# PROGRAMME DÉCENNAL DE DRAGAGE D'ENTRETIEN ET LA RÉFECTION DES QUAIS INSTALLATIONS PORTUAIRES DE PORT-ALFRED, LA BAIE

ÉTUDE D'IMPACT SUR  
L'ENVIRONNEMENT - ADDENDA 1

RÉPONSES AUX QUESTIONS DU  
MDELCC DU 15 JUILLET 2016

No projet : 161-13873-00

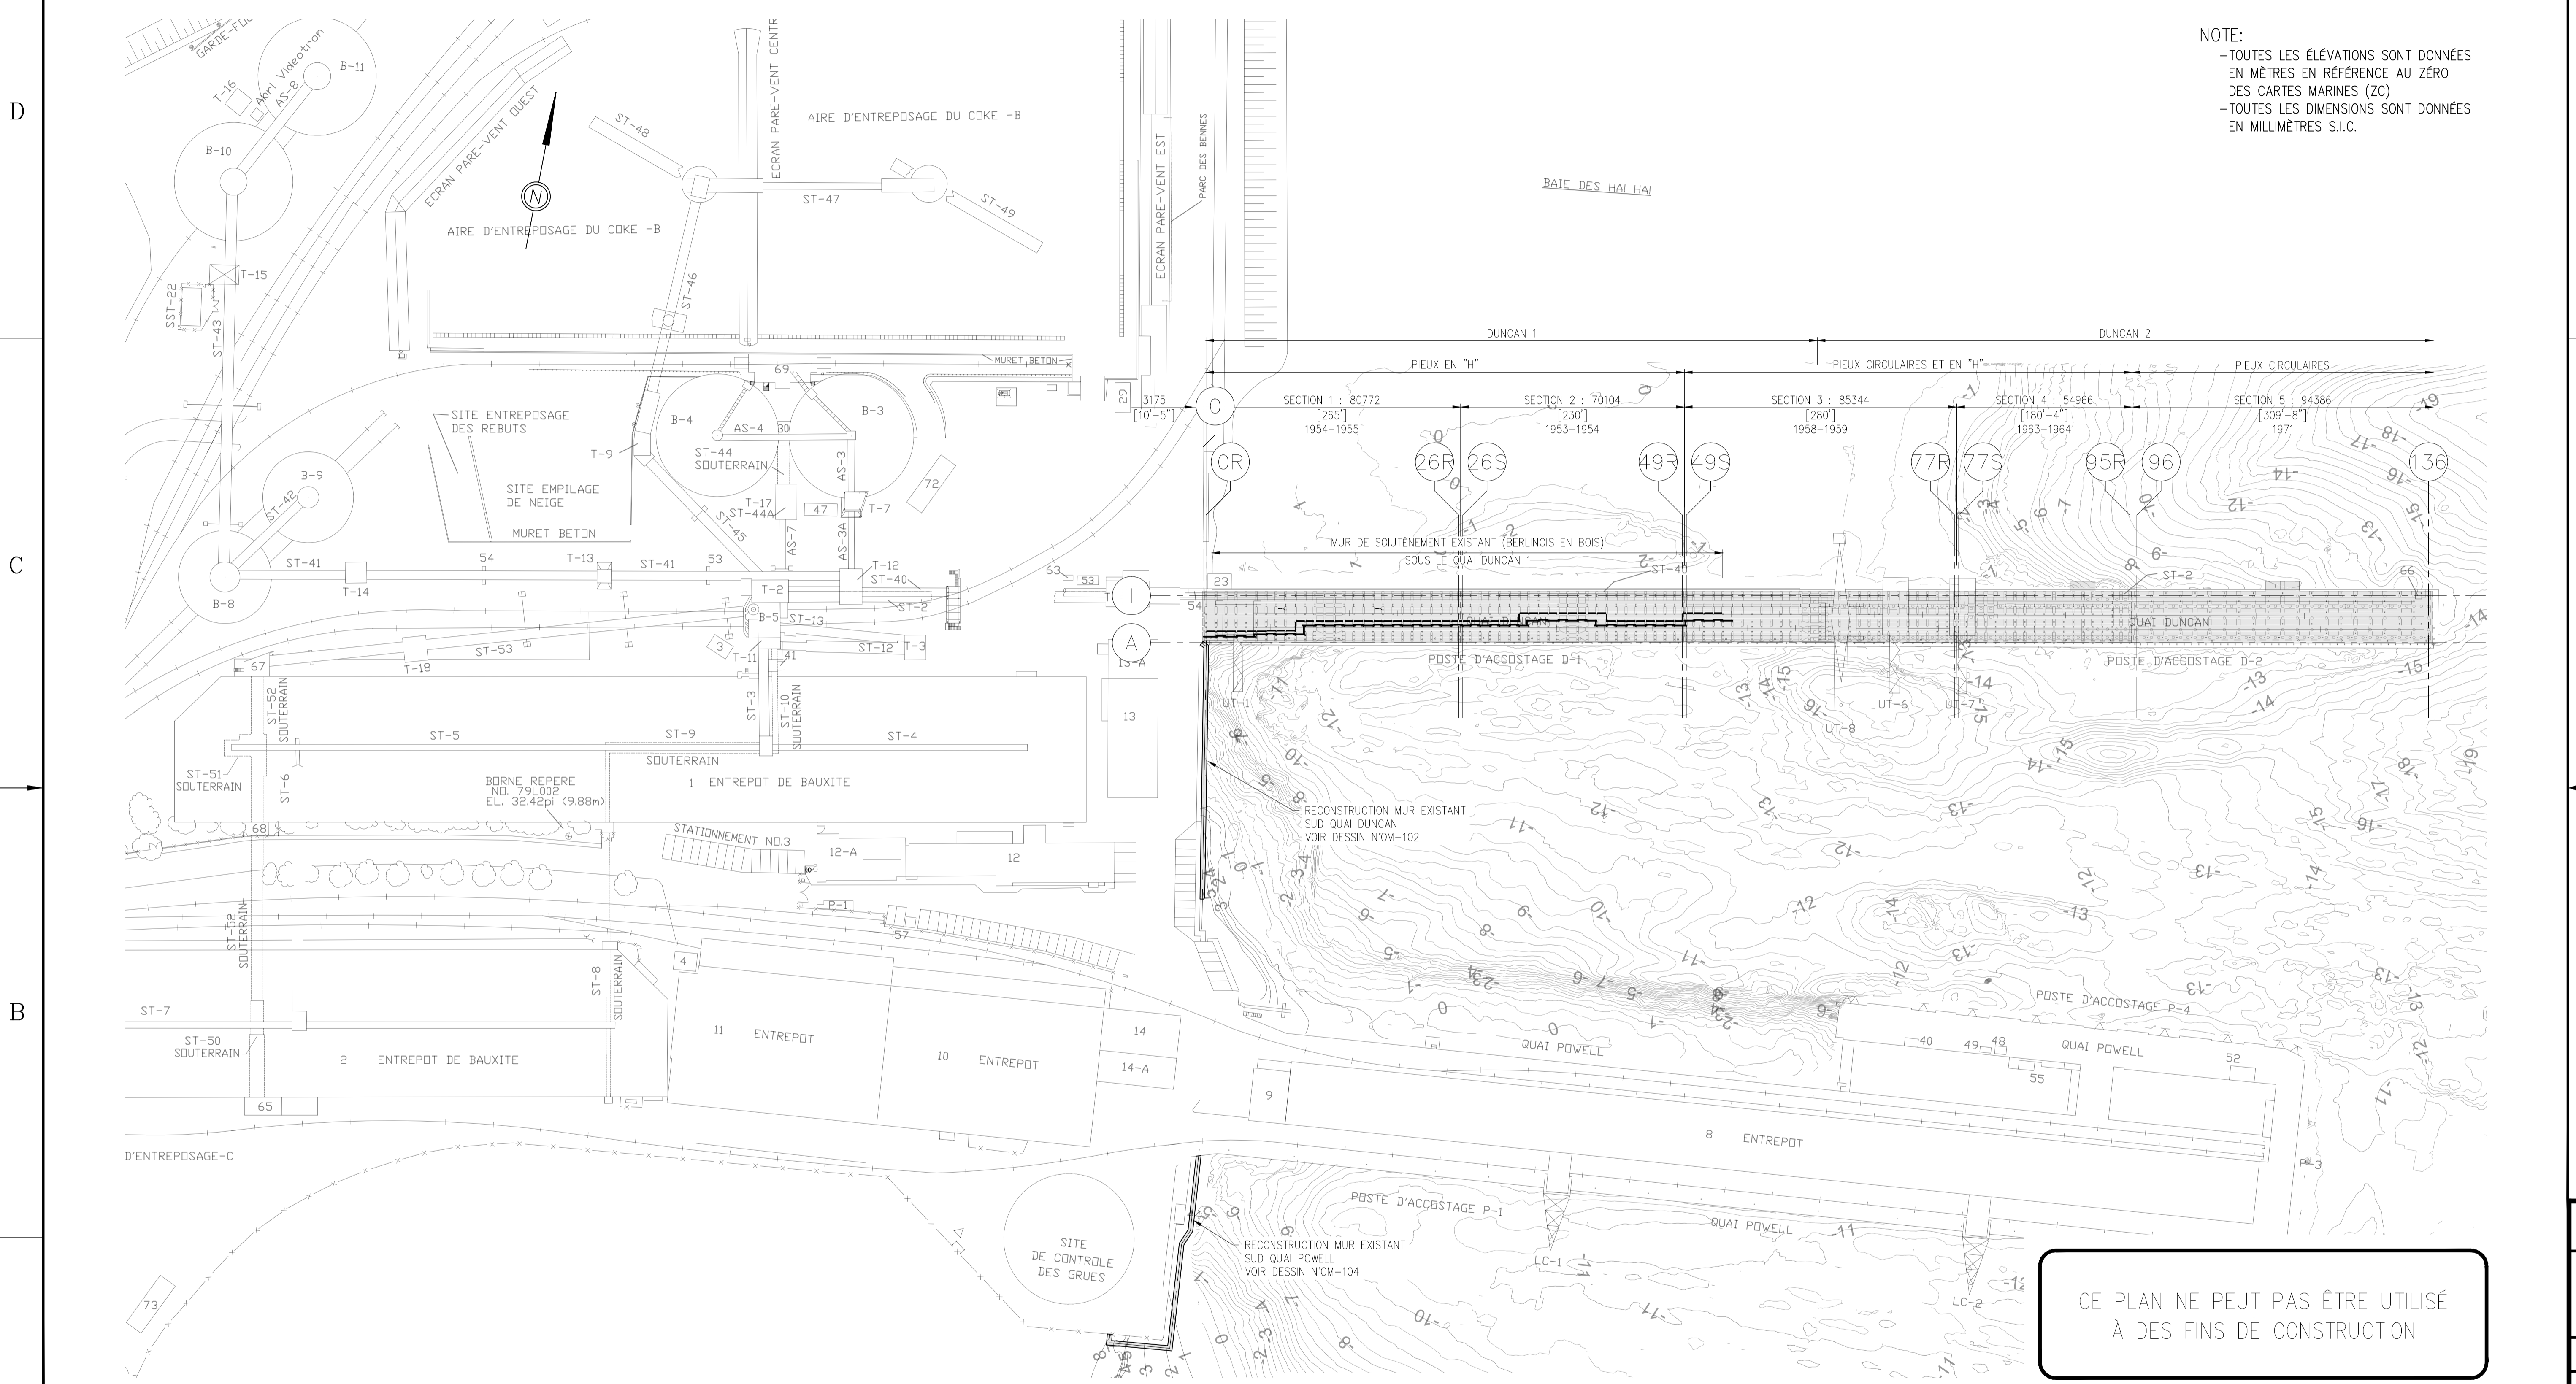
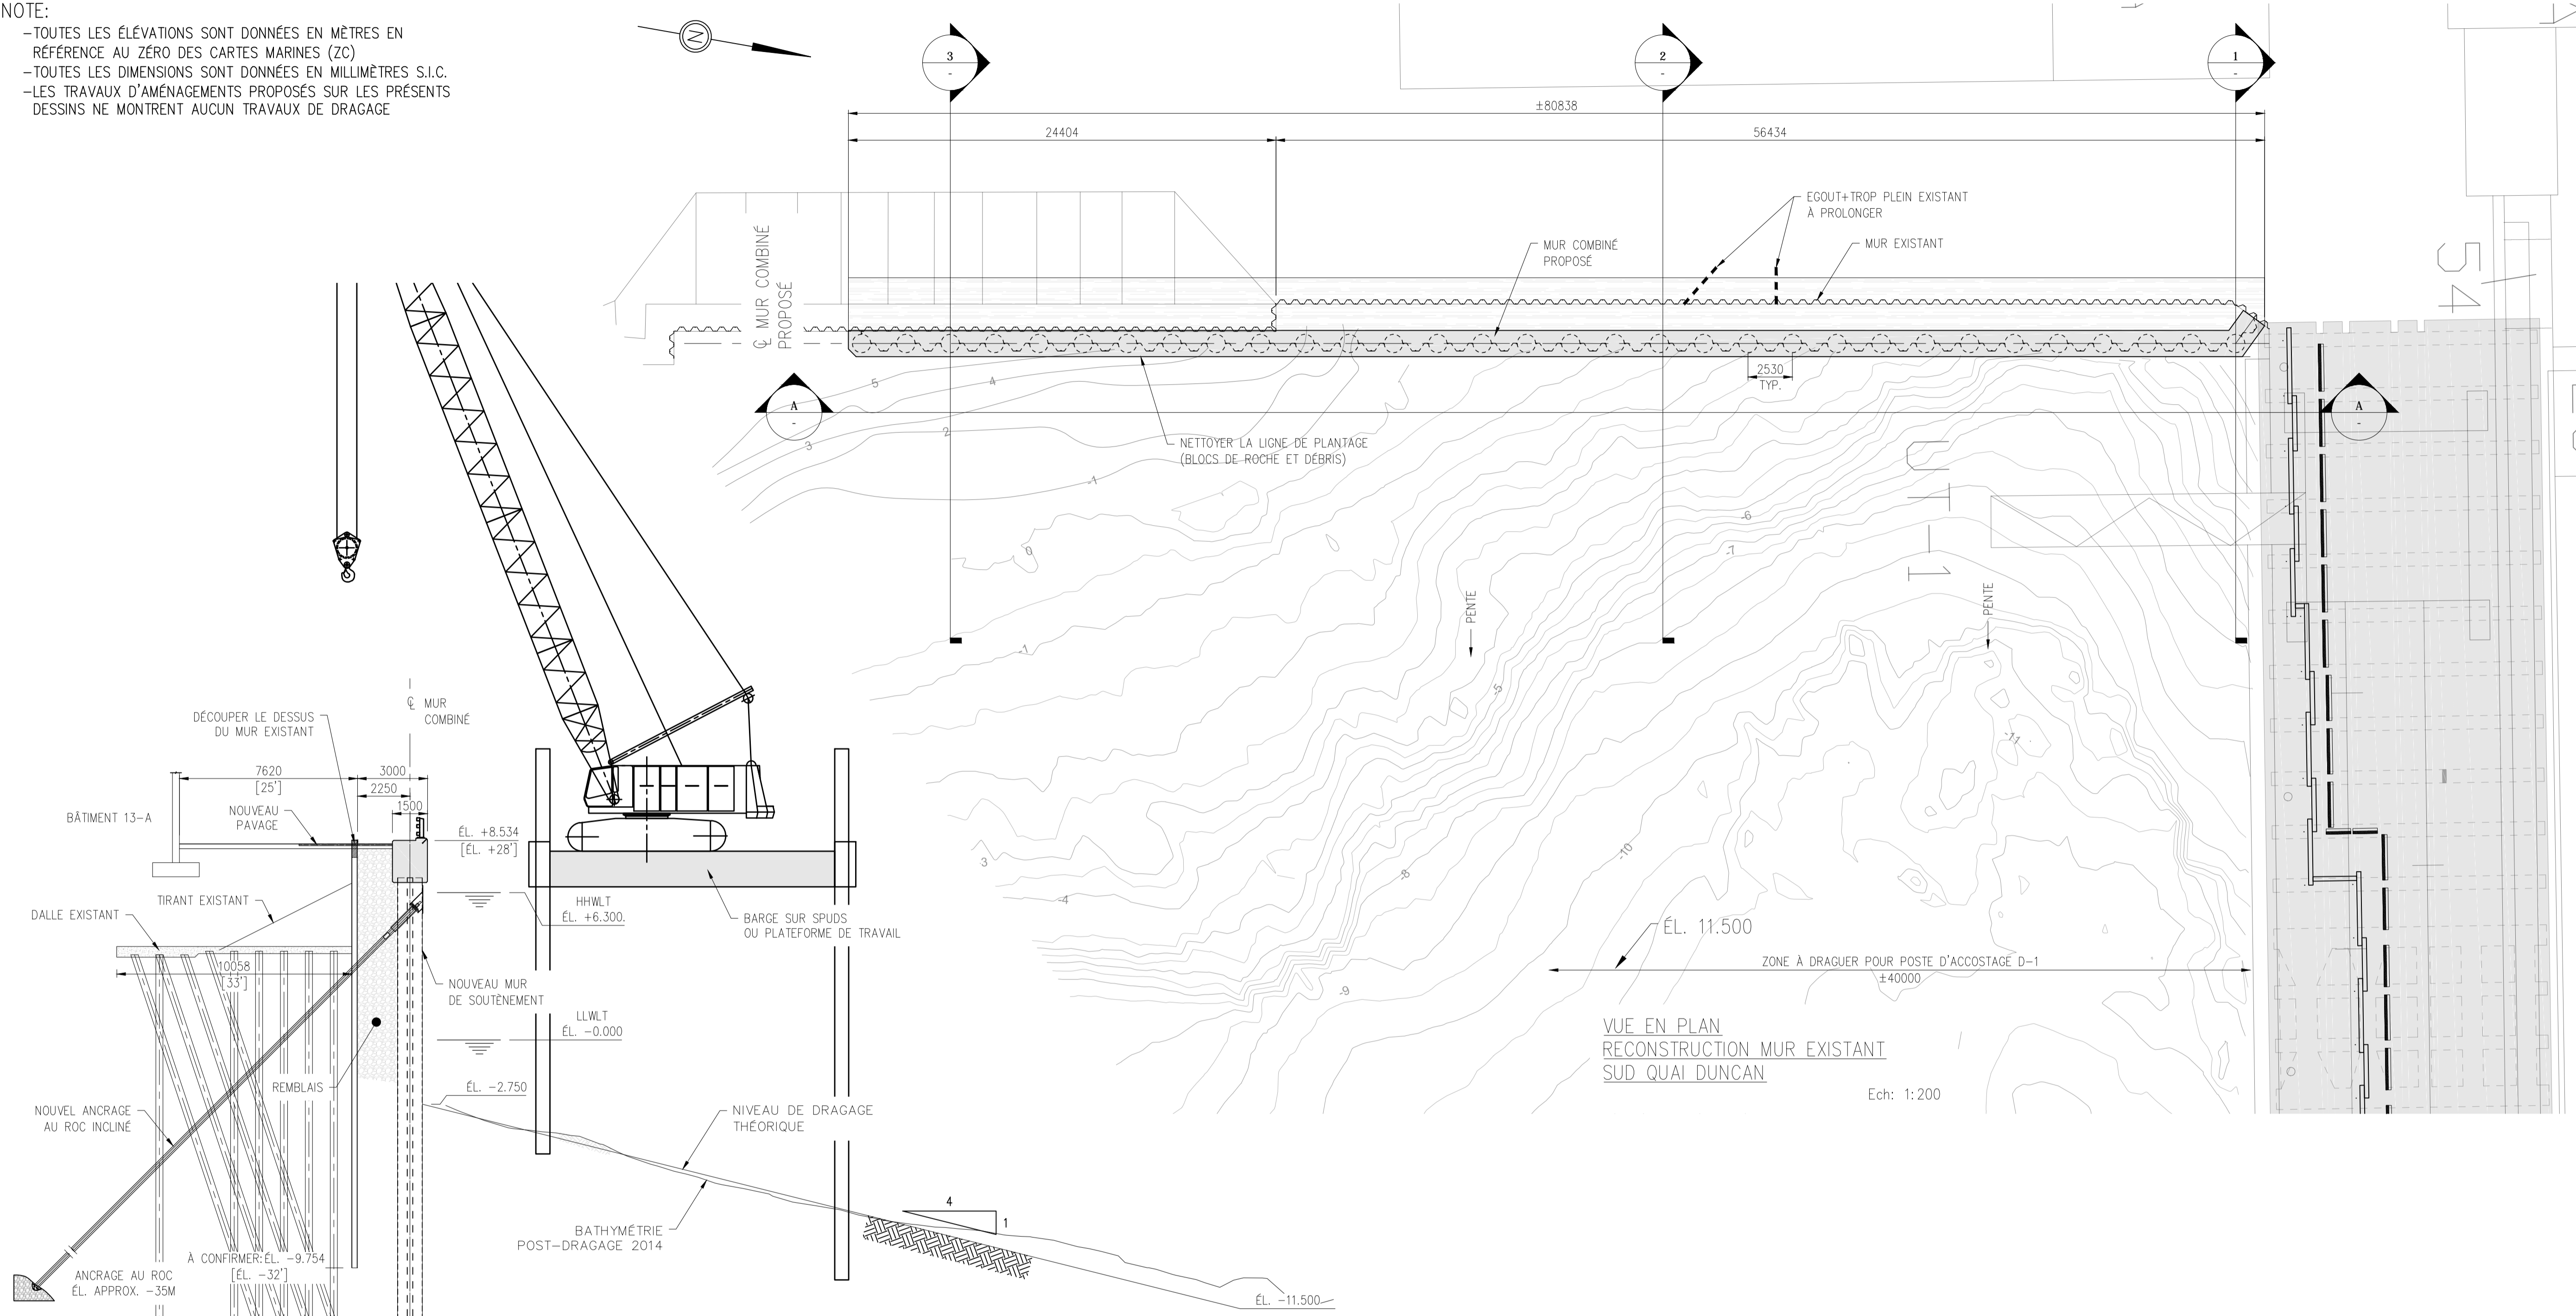
**QC.4** *L'initiateur doit également donner une description plus détaillée des travaux envisagés pour la réparation des murs de palplanches entre les quais Duncan et Powell. Des plans concepts à l'échelle doivent notamment être fournis. Ces plans doivent permettre de visualiser le profil actuel et projeté du lit et des rives du Saguenay au droit des travaux, montrer les superficies qui seront impactées par le chantier (zones d'excavation, zones de déblais, zones d'accès de la machinerie, etc.), montrer l'état et les limites de la rive (bande de 10 ou 15 mètres). Des vues en plan, transversales et longitudinales doivent être présentées. Les limites des hautes et basses marées doivent être montrées sur ces plans.*

*Le cas échéant, les nouvelles zones d'empiètement dans le littoral de la rivière Saguenay doivent être montrées au plan, et leurs superficies précises doivent être calculées. L'initiateur devra prendre en considération qu'une compensation pour la perte de milieu hydrique pourra être*

**R.4** Les travaux envisagés pour la réparation du mur de soutènement en palplanches situé directement au sud du quai Duncan consistent en la construction d'un nouveau mur de soutènement d'environ 80 mètres de long à l'avant du mur existant. Les relevés consultés montrent que le mur de palplanches présente un état de dégradation sévère au niveau des matériaux, mais également une déformation importante démontrant une instabilité évidente de l'ouvrage.

Le détail des travaux envisagés est montré sur les dessins de l'annexe A. La reconstruction du mur de soutènement se fera à une distance perpendiculaire à la rive d'environ 3,0 mètres au-devant du mur existant. Le nouveau mur sera construit à l'aide d'une paroi combinée en acier composée de pieux tubulaires entre lesquels sont insérées des palplanches. Avant la mise en place par fonçage des pieux et palplanches, un nettoyage de la ligne d'implantation du nouveau mur devra être réalisé afin de retirer les blocs de roche ou les débris s'y trouvant. Le nouveau mur sera retenu à la tête à l'aide d'ancrages au roc inclinés qui seront forés derrière le mur. Les ancrages au roc permettent de limiter grandement les excavations nécessaires sur le dessus du tablier. Le dessus du nouveau mur sera localisé à la même élévation que le mur de soutènement existant. Mis à part le nettoyage de la ligne de plantage, aucuns autres travaux ne sont prévus au fond marin. La nouvelle emprise au fond marin sera donc augmentée d'approximativement 240 mètres carrés.
